Hiv. szám: 3/47/2023

ELŐTERJESZTÉS
Budapest XV. kerület Kerületi Építési Szabályzata (KÉSZ) módosításának
véleményezési eljárásában beérkezett véleményekről

Tárgy: Kerületi Építési Szabályzat módosítása – munkaközi tájékoztatás, lakossági fórum

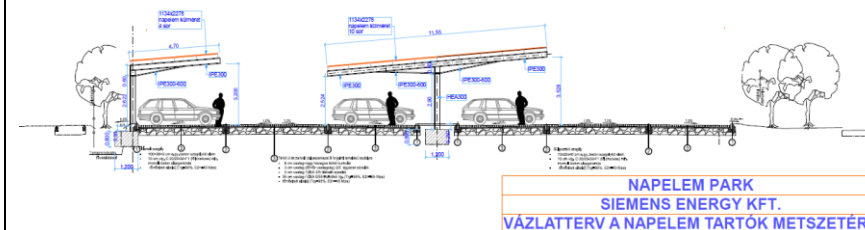
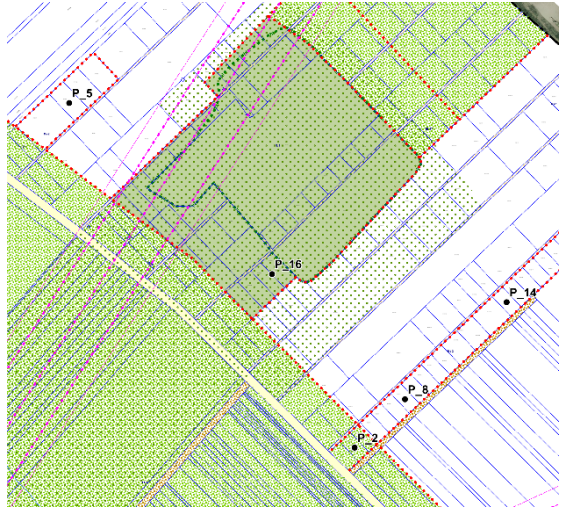
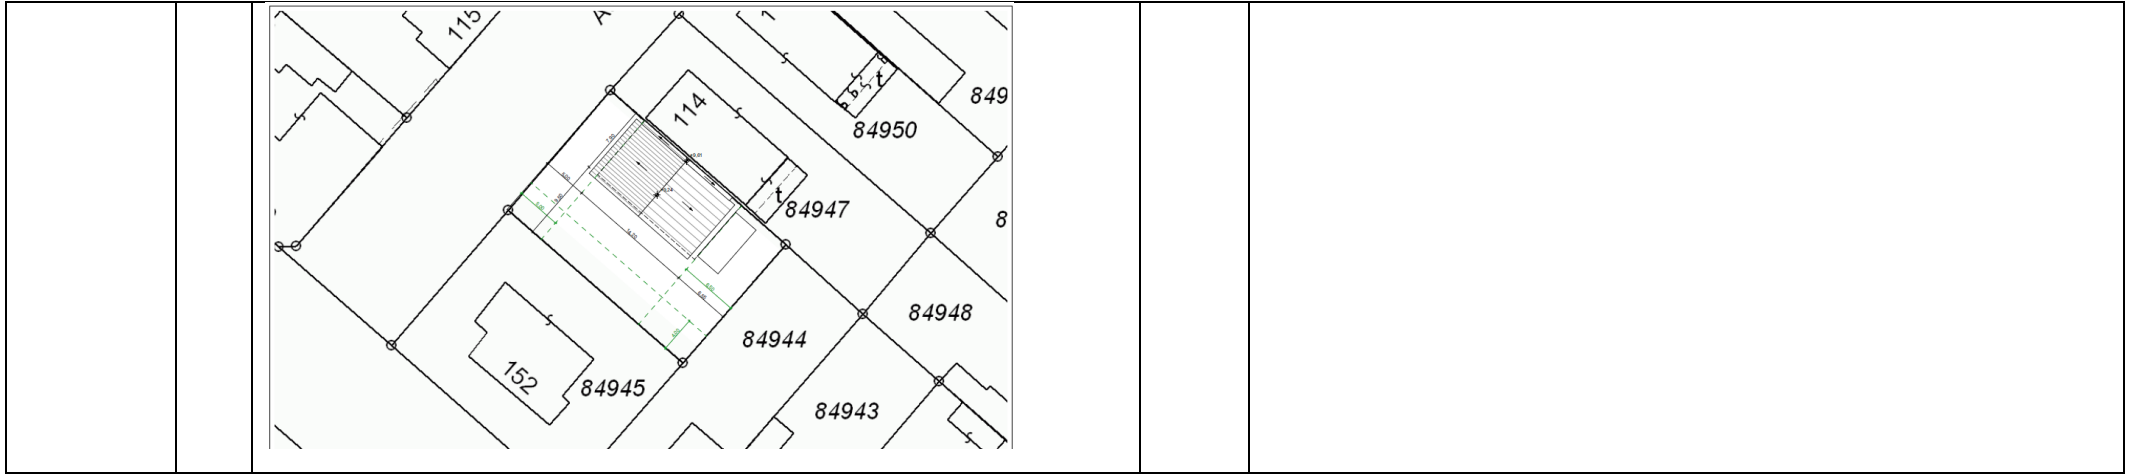
A SIEMENS ENERGY KFT. Késmárk utca 24-28.sz-alatt található telephely előtt található parkolóban, a parkoló kihasználtságának, továbbá a meglévő zöld felület megtartása mellett, a térszint fölé napelem tartók elhelyezése, úgy, hogy a parkoló továbbra is adott gépjármű elhelyezéssel tudjon működni.

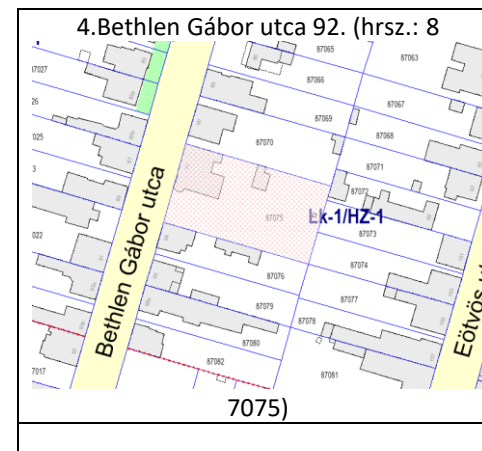
4. A szintén önkormányzati tulajdonban álló Budapest XV. kerület a Bethlen 92 ingatlan Lk-1/HZ-1 jelű övezetben helyezkedik el, amelyet nem érint a növelt rendeltetési egységre vonatkozó módosítási javaslat.

Javasoljuk a **Lk-1/HZ-1 jelű övezetekre vonatkozóan is kritériumként**

4. NEM ELFOGADOTT

A Bethlen Gábor utca 92.- ben a KÉSZ módosítási anyagban lévő szabályok szerint már most is lehet 6 lakást építeni. A 8 lakás létesítése túlzó ezen a területen, nem támogatható.

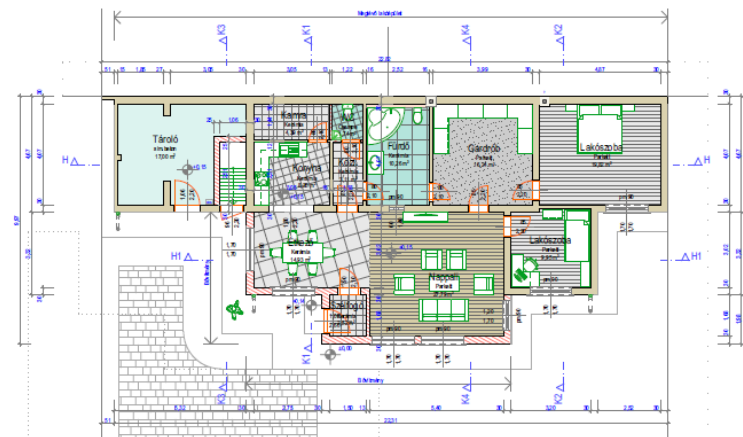
Nem sérülnek az ingatlan szomszédságában élők érdekei.

A telek beépítettsége így is messze alul marad a beépíthető százalék arányának.

A két épület egymástól való távolsága a bővítés után is meghaladná a 20 métert.

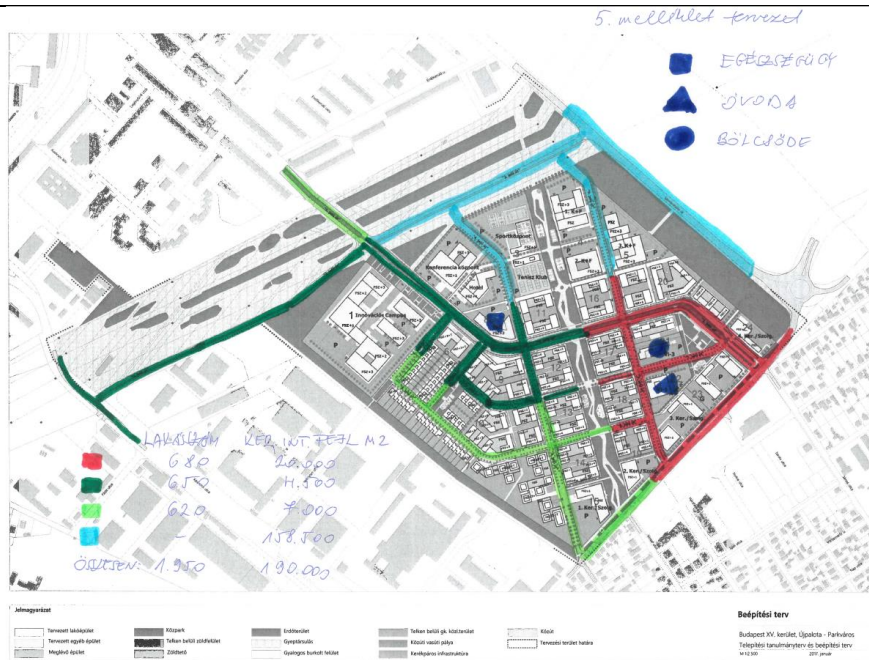
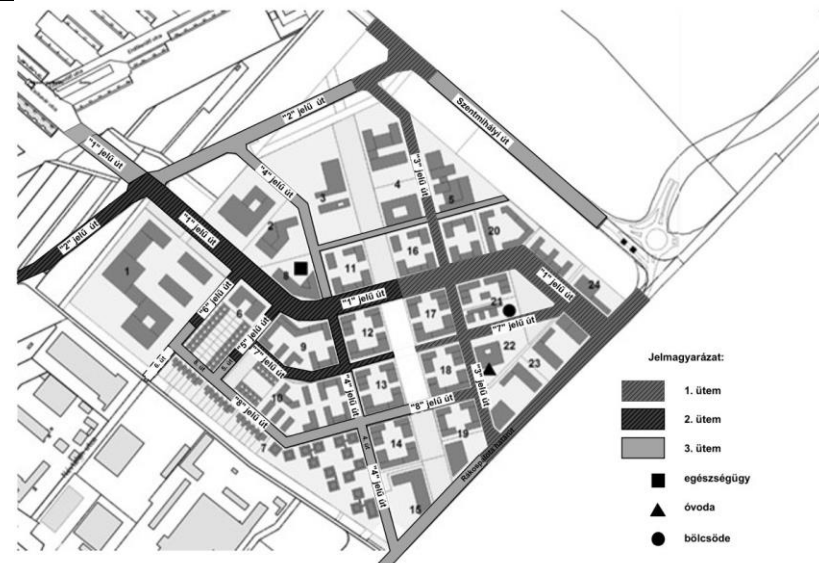
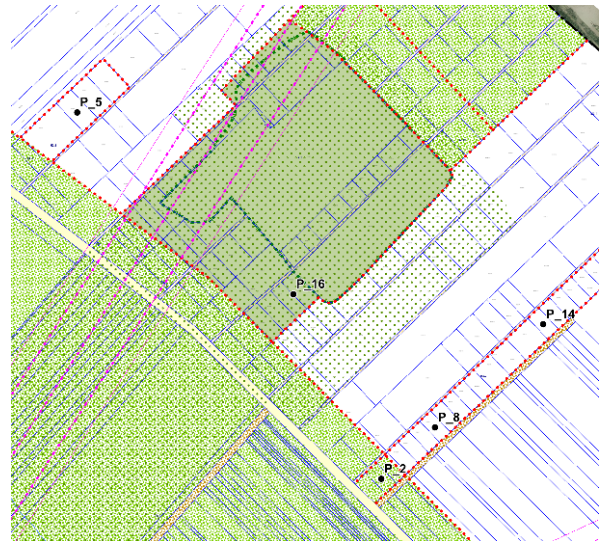
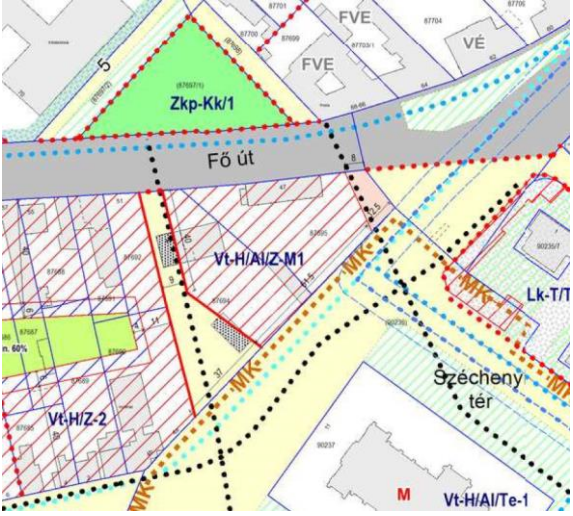
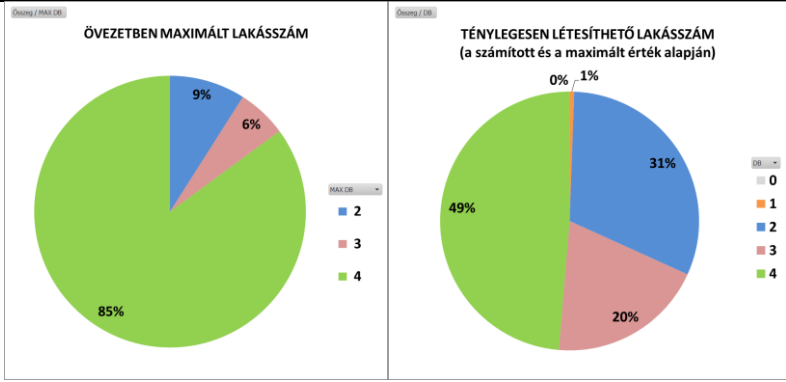
<p>4.</p>	<p>139. § (1) A területen a közlekedési és közműlétesítményeket, valamint az azok kapacitásától függő lakás, kereskedelmi és intézményi fejlesztések nagyságrendjét az 5. melléklet szerint kell megvalósítani az alábbiak szerint:</p> <p>a) Legfeljebb 680 lakás és legfeljebb 20 000 négyzetméter kereskedelmi, intézményi fejlesztéshez tartozik:</p> <p>aa) az 1. sz. út Rákospalotai határút és a (91189/419) hrsz.-ú közterület közötti szakasza, és a 2. sz. út 3. sz. út és a Szentmihályi út közötti szakasz, a 3. sz. út a Rákospalotai határút és a 91189/393 hrsz.-ú ingatlan É-i sarkpontja közötti teljes hossza szakasza, valamint</p> <p>ab) azoknak a Szentmihályi úttal, és a Rákospalotai határúttal kapcsolatot biztosító szakaszainak, valamint</p> <p>ac) a 7. sz. út az 1. sz. út és a (91189/419) hrsz.-ú közterület közötti szakaszának, valamint</p> <p>ad) a 8. sz. út a 3. sz. út és a (91189/419) hrsz.-ú közterület közötti szakaszának megépítése, továbbá</p> <p>ae) a Rákospalotai határút átépítése a Szentmihályi úti körforgalomtól a 3. sz. út - Rákospalotai határút csomópontig.</p> <p>b) További legfeljebb 650 lakás és legfeljebb 4 500 négyzetméter kereskedelmi, intézményi fejlesztéshez tartozik:</p> <p>ba) az 1. sz. út a (91189/419) hrsz.-ú közterület és a 2. sz. út közötti szakaszának, valamint</p> <p>bb) a 2. sz. út az 1. sz. út és a Hütő utca közötti szakaszának, valamint</p> <p>bc) az 4.sz., 5. sz., 6.sz. és 7. sz. utak 5. mellékleten ábrázolt szakaszainak, <u>továbbá a 4. sz. útnak az 5. mellékletben feltüntetett 11. és 12. tömbök melletti szakaszának</u> megépítése.</p> <p>c) További maximum 620 lakás és maximum 7 000 négyzetméter kereskedelmi, intézményi fejlesztéshez tartozik, a szükséges csomópontokkal:</p> <p>ca) az 1. sz. út a Zsókovári utca és a 2. sz. út közötti szakaszának, valamint</p> <p>cb) a 2. sz. út 1.sz.út és a 3. sz. út közötti szakaszának, valamint</p> <p>ceb) az 4.sz., 5., 6. és 8. számú utak 5. mellékleten ábrázolt szakaszainak, <u>továbbá a 4. sz. útnak az 5. mellékletben feltüntetett 13., 14. és 15. tömbök melletti szakaszának</u> megépítése, továbbá</p> <p>cd) a Szentmihályi út 5. mellékletben jelölt szakaszának bővítése, valamint</p> <p>cec) a Rákospalotai határút átépítése a 3. sz. út és a 4. sz. út közötti szakaszon.</p> <p>d) Az 5. melléklet szerinti 1., 2., 3., 4., 5. tömbökben, legfeljebb 158 500 négyzetméter kereskedelmi, intézményi fejlesztéshez <u>tartozó</u> csak az a), b), c) pontok szerinti közterületi és közműfejlesztések <u>az alábbiak:</u></p> <p><u>da) A 3. sz. út megépítése a 2. sz. út és a 91189/393 hrsz.-ú ingatlan É-i sarkpontja között, valamint</u></p> <p><u>db) a Szentmihályi út 5. mellékletben jelölt szakaszának építése, továbbá</u></p> <p><u>dc) a 2. sz. útnak az 1. sz. út és a Szentmihályi út közötti szakaszának építése csomóponti kialakításokkal együtt, valamint</u></p> <p><u>dd) a 4. sz. útnak a 2. sz. út és a 11. tömb Ny-i sarkpontja közötti szakaszának megépítése, teljesülését követően kezdhető meg.</u></p>	<p>4.</p>

ab) a 2. sz. út 1. sz. út és a 2. sz. út közötti szakaszának, valamint

- (2) Az (1) pont alpontjaiban hivatkozott, 5. mellékletben területileg különálló út- és közműfejlesztések a/ időben egymással összekapcsolódhatnak, az épületek építésétől függetlenül.
 b/ az egyes fejlesztési elemeknek önállóan, illetve a korábban már megépített és használatba vett szakaszokkal együtt működőképesnek kell lenniük, és ki kell elégíteni valamennyi törvényi jogszabályi előírást.
 c/ megvalósítása, szakaszolása üzemeltetői, tulajdonosi, hatósági előírások miatt változhat.
 d/ amennyiben egy adott fejlesztési terület kiszolgálását lehetővé teszik, úgy az adott fejlesztési terület beépíthetőnek tekinthető, feltéve, hogy a vonatkozó út- és közműfejlesztések engedélyezhetők.
 e/ megvalósításának finanszírozása és az építetők közötti elszámolás a mindenkor hatályos településrendezési szerződés szerint történik
